Oggetto: "Progetto definitivo degli interventi di collettamento reflui in Località La follanel Comune di Malnate (VA)".Convocazione Conferenza di servizi decisoria in forma semplificata edin modalità asincrona ai sensi degli art. 14 e segg. - Legge n. 241/1990e ss.mm.ii.. - Determinazioni E-distribuzione SPA

Oggetto: "Progetto definitivo degli interventi di collettamento reflui in Località La folla nel Comune di Malnate (VA)".  
Convocazione Conferenza di servizi decisoria in forma semplificata ed in modalità asincrona ai sensi degli art. 14 e segg. - Legge n. 241/1990 e ss.mm.ii..

**Oggetto:** *“Progetto definitivo degli interventi di collettamento reflui in Località La folla nel Comune di Malnate (VA)”.*  
*Trasmissione parere di competenza.*

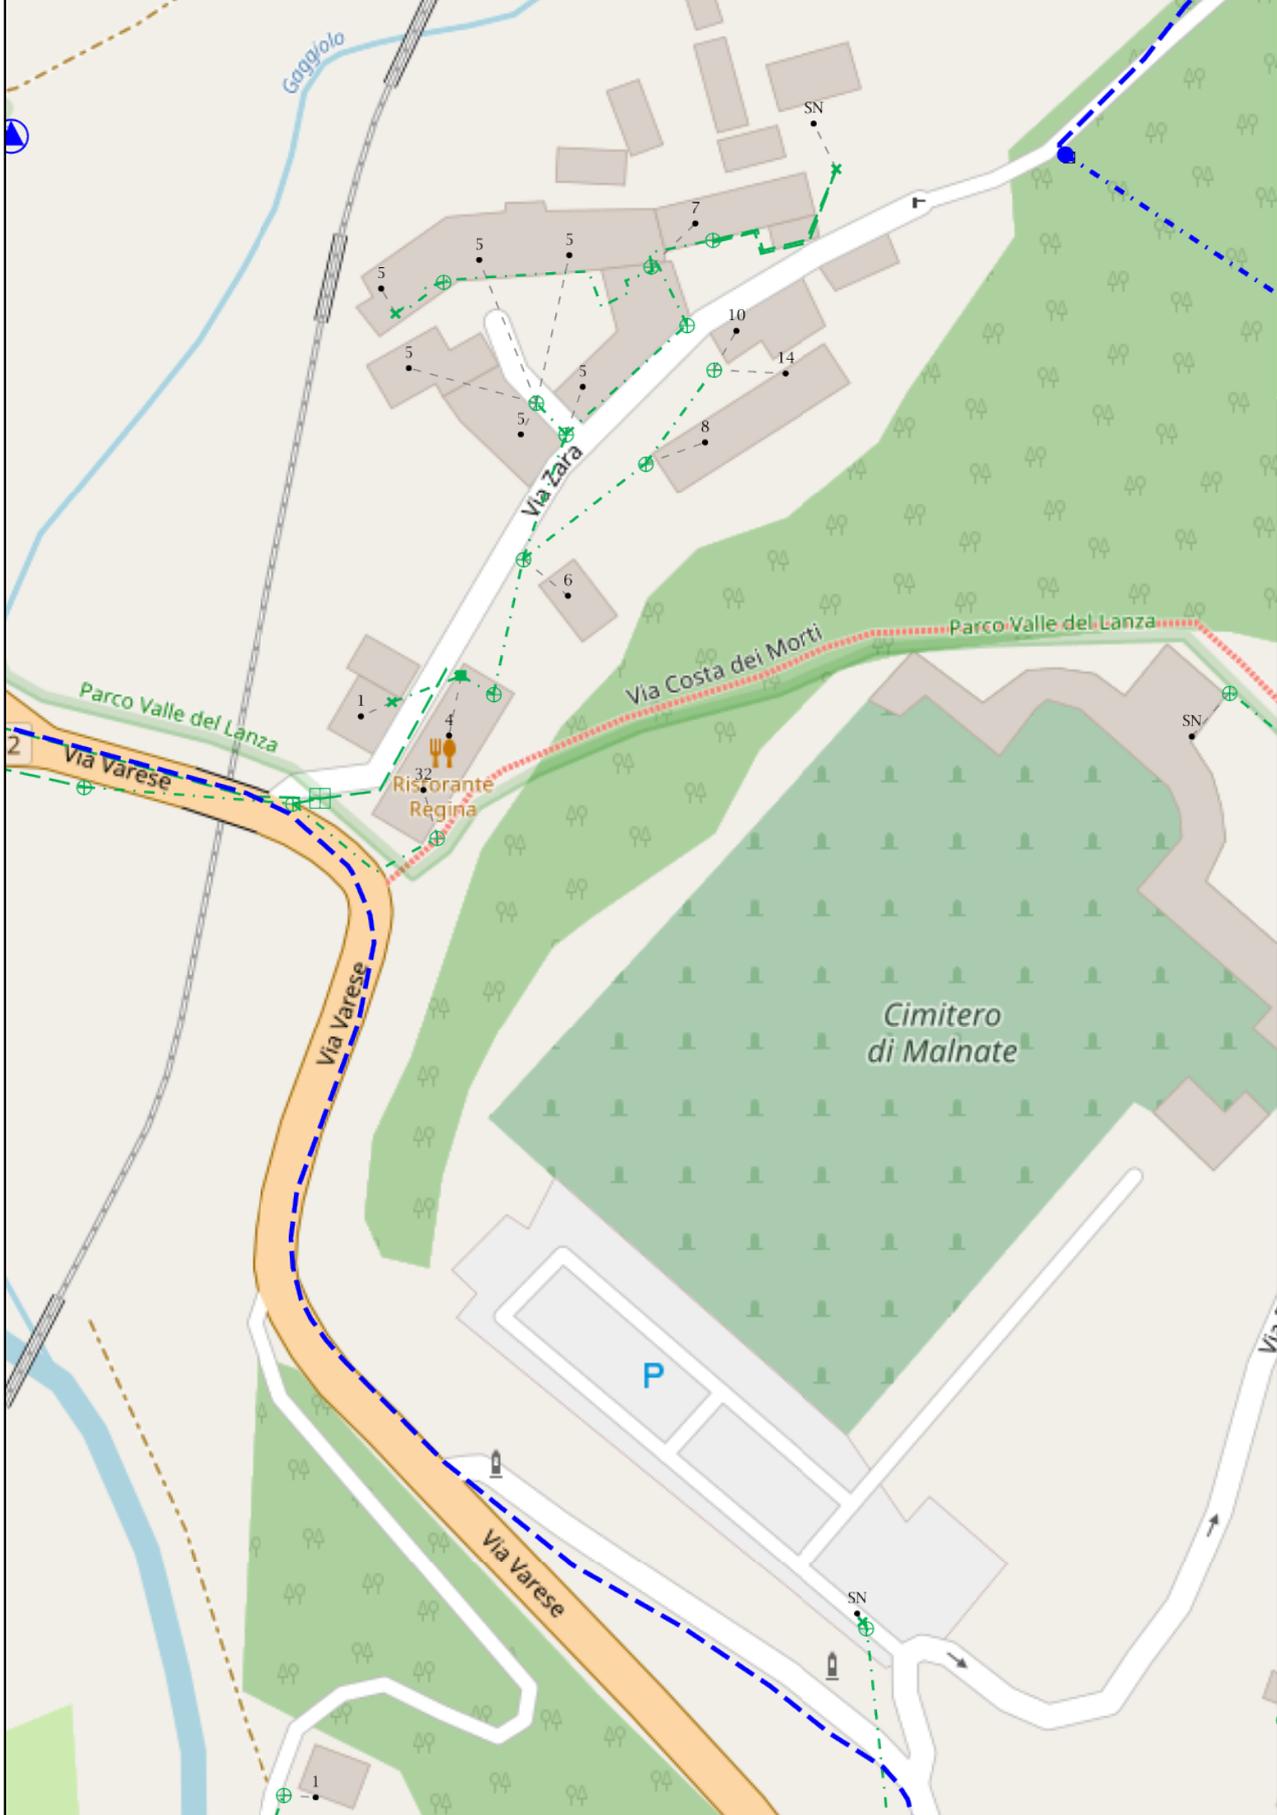
In merito all'oggetto segnaliamo che nell'area di cantiere interessata dal progetto in oggetto sono presenti, e interferiscono con l'opera di nuova realizzazione, nostri impianti in Media Tensione, eserciti a 15 kV, e in Bassa Tensione, eserciti a 400 V. A fronte di tale situazione si rende necessario pianificare la risoluzione delle summenzionate interferenze. Specifichiamo che tale piano potrà essere reso operativo solo a fronte dell'inoltro di una vostra richiesta di preventivo per spostamento impianti, che potrete richiedere tramite PEC da inviare all'indirizzo e-distribuzione@pec.e-distribuzione.it, con la conseguente valorizzazione economica del contributo a vostro carico, pertanto ci rendiamo da subito disponibili ad incontrare, presso tavoli dedicati, il personale tecnico da voi incaricato, per accogliere le osservazioni di merito e valutare eventuali ulteriori proposte.

Cogliamo l'occasione per informare che il tracciato dei nostri impianti presenti nell'area di cantiere, a voi trasmesso in allegato, è da ritenersi indicativo e rappresenta lo stato attuale delle reti esistenti, e che tutti i nostri elettrodotti, nonché tutti gli accessori ed impianti ad essi collegati, sono costantemente in esercizio alla tensione di 400V, gli impianti BT, e di 15000V, gli impianti MT, e possono dunque costituire pericolo mortale per chiunque si avvicini, li danneggi, o comunque ne venga accidentalmente a contatto, pertanto, prima dell'avvio di qualsiasi attività in prossimità degli stessi, vi invitiamo a prendere contatti con i nostri uffici territoriali competenti (riferimento Zanotti Giovanni, tel. 329.4107827).

Trasmettiamo in allegato lo stato di fatto ad oggi della rete e-distribuzione.
